**Avis de la mission régionale d'autorité environnementale sur  
le projet d'extension du port,  
de requalification des espaces publics du secteur du port,  
de reconstruction de la zone technique nautique  
et sur la mise en compatibilité du document d'urbanisme  
sur le territoire de la commune de La Grande-Motte (Hérault)**

N°Saisine : 2022-010865

Avis émis le 10 novembre 2022

Figure n°9 : plan de zonage du PLU de la commune avant et après projet

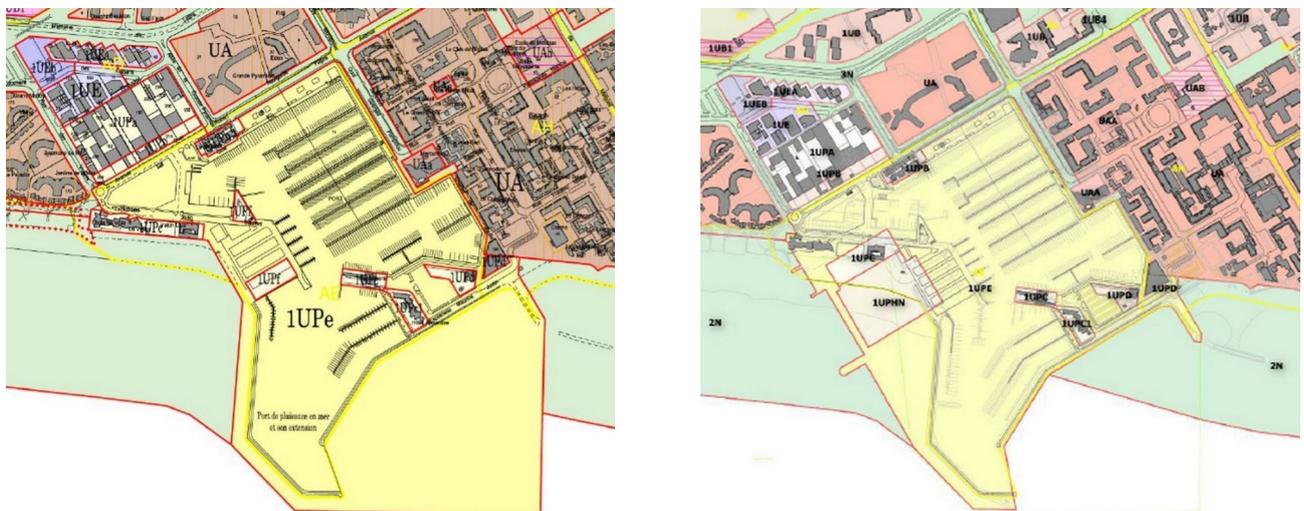
Par ailleurs, la MRAe observe que le secteur de la Colline reste en 1UPa et 1UPb, donc n'évolue pas dans la MECDU, et s'interroge sur l'absence de modification du PLU (ne sont présentés que des principes d'aménagements) alors qu'il y a déclaration de projet et que cela renforcerait la notion de « projet global ».

Figure n° 10 : topo-bathymétrie de la plage ouest sans et avec rechargement initial

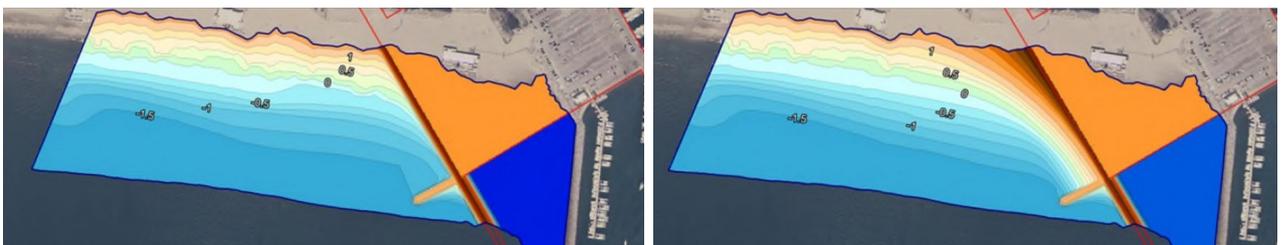
La MRAe relève néanmoins que l'étude ne se prononce pas sur la question de l'élévation du niveau marin. Elle prend pour acquis le niveau marin de référence de 2,4 m NGF du PPRi de 2014. Ce niveau s'explique ainsi : pour l'arc méditerranéen, le niveau centennal de la submersion marine est de 1,80 m NGF auquel est ajoutée une revanche de 20 cm (cf. décret du 5 juillet 2019<sup>15</sup> qui préconise pour l'aléa de référence de la submersion marine la prise en compte d'une hauteur d'eau supplémentaire de 20 cm pour intégrer l'élévation du niveau moyen de la mer due aux conséquences à court terme du changement climatique), ce qui conduit à un aléa de référence de 2,00 m NGF tenant compte des effets du changement climatique à court terme, + 40 cm pour tenir compte de l'élévation du niveau de la mer de 60 cm à l'horizon 2100.

**La MRAe recommande de prendre en compte dans l'étude les données les plus récentes portant sur la connaissance du changement climatique (travaux du GIEC de 2019) afin de réévaluer, en tant que de besoin, la valeur plancher réglementaire prise comme niveau marin de référence du PPRi.**

Figure n° 14 : photographie du port et du paysage de la Grande Motte aujourd'hui ;  
future halle nautique : vue d'ensemble du port, vue depuis la plage du Couchant

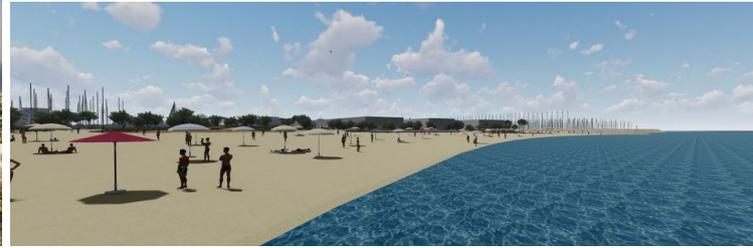
Selon l'avis<sup>31</sup> préliminaire de l'Architecte des bâtiments de France, outre la nécessité de préciser le plan de masse (organisation des pleins et des vides) du quartier de la Colline dont l'insertion dans le paysage urbain n'est pas remise en cause, le principal obstacle réside dans la halle nautique, qui, par son positionnement sur le port et son ampleur (l'architecture n'est pas encore connue mais l'emprise au sol est de 16 730 m<sup>2</sup> et elle sera composée de trois bâtiments de structure métallique de 10 m de haut), est de nature à « *couper le lien visuel de la station avec la plage en faisant disparaître la vue paysagère sur le port et les immeubles pyramides* ».

Il est aussi noté la destruction du « Yacht club » bâtiment labellisé aux caractéristiques architecturales intéressantes et contribuant comme patrimoine historique à l'identité nautique de la commune.

- de compléter l'étude d'impact par les photomontages nécessaires pour permettre une meilleure appréciation de l'impact visuel de la halle nautique et d'en tirer les conséquences en termes d'architecture et de composition de l'espace en respect des principes d'aménagement fondateurs de La Grande-Motte ;

Figure n° 15 : répartition des émissions de GES en fonction des postes d'émissions

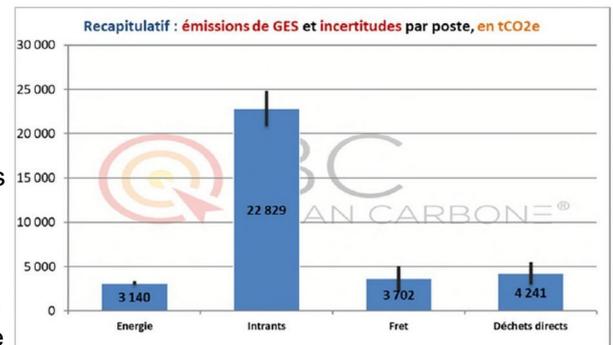
L'étude estime que la phase travaux est responsable de l'émission d'environ 34 000 tCO<sub>2</sub>e<sup>33</sup>, soit « une disproportion d'échelle telle que les effets sur le climat seront négligeables » (tome 3, p 12). La MRAe rappelle que chaque projet contribuant à l'émission de gaz à effets de serre, cette affirmation n'est pas satisfaisante.
